版次	日期	备注
施工图审查机构		
施工图审查合格书编号		
项目名称 南井村幼儿园		
子项名称		
建设单位 福州高新区投资控股有限公司		
审 定		
工程负责人	林国桥	林国桥
专业负责人	林国桥	林国桥
审 核	庄淑榕	庄淑榕
校 对	林国桥	林国桥
设 计	李丽婷	李丽婷
制 图	李丽婷	李丽婷
图 名

修改单四

工程编号	2019-35	
图 别	建施	
图 号	04	
日 期	2023年07月03日

附图七 ⑧~①轴局部立面图 1:100
变更前

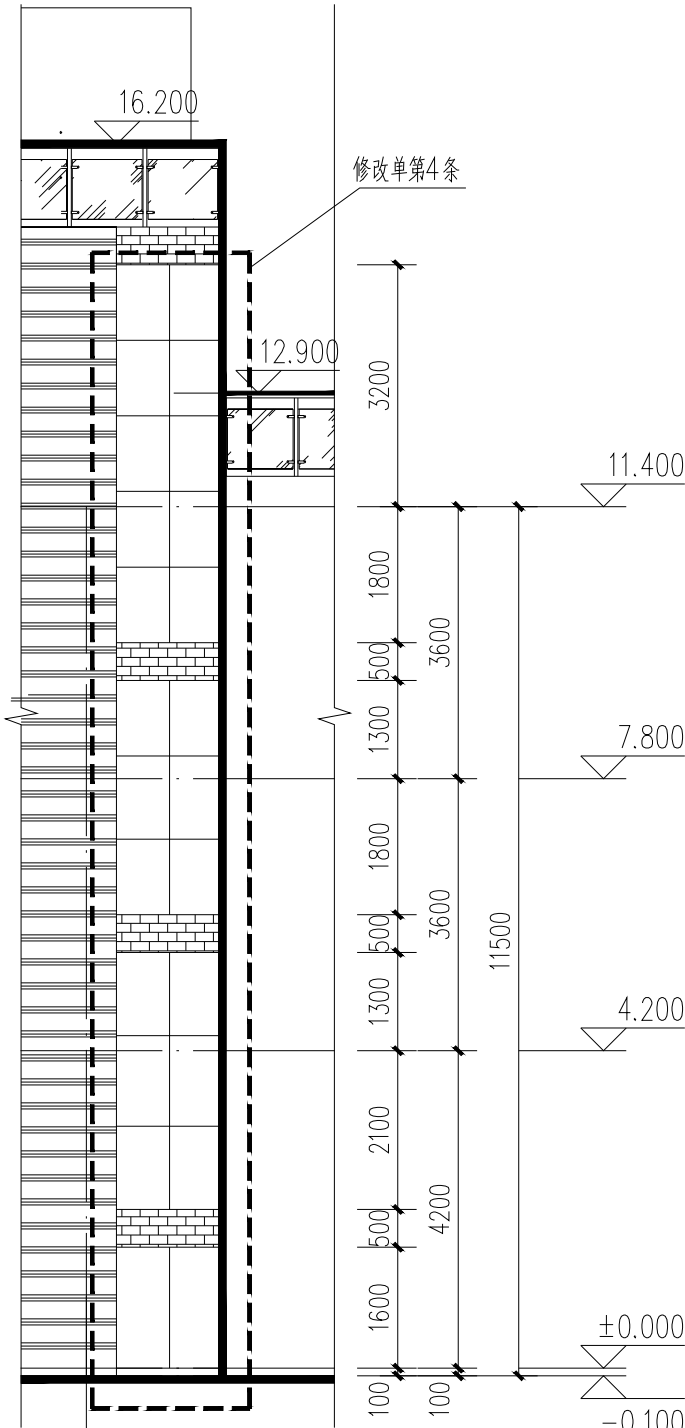
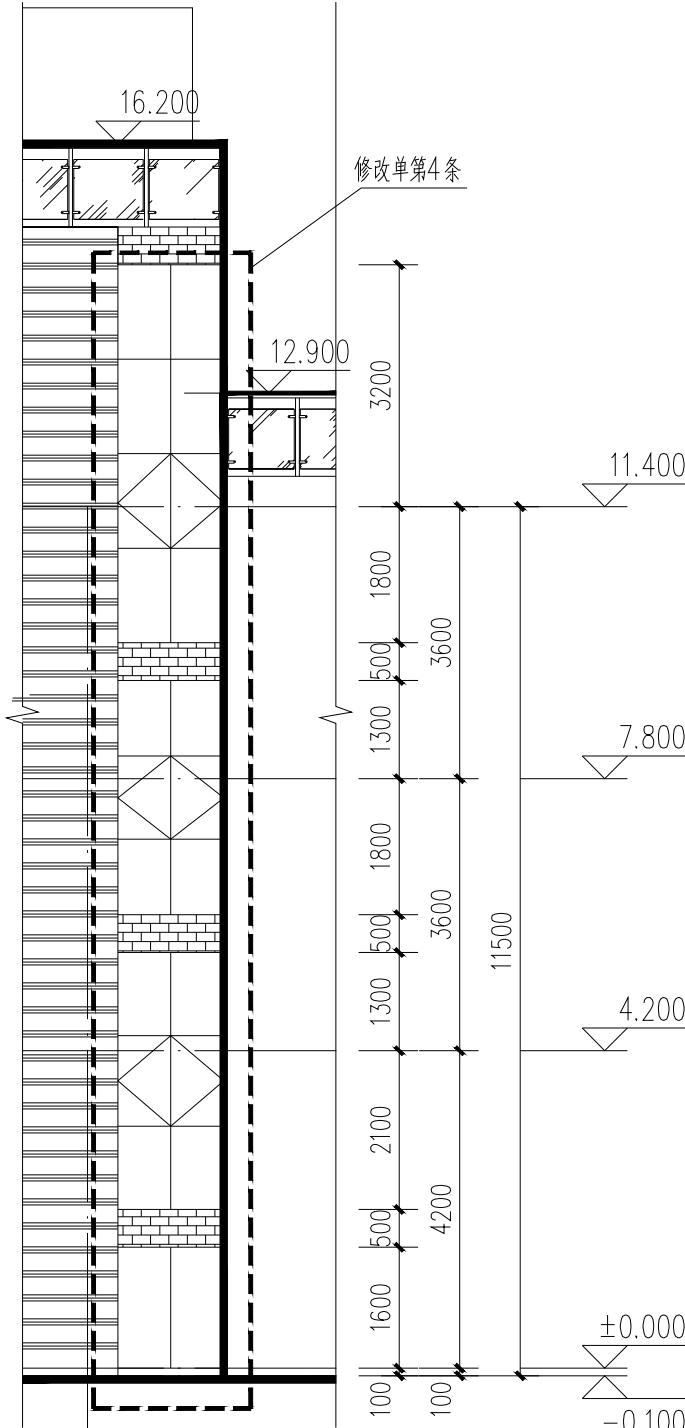
用于登报公示
4、建施8中⑧~①轴立面图②轴处窗户增加开启标志同时11.400标高处窗户修改为四等分。
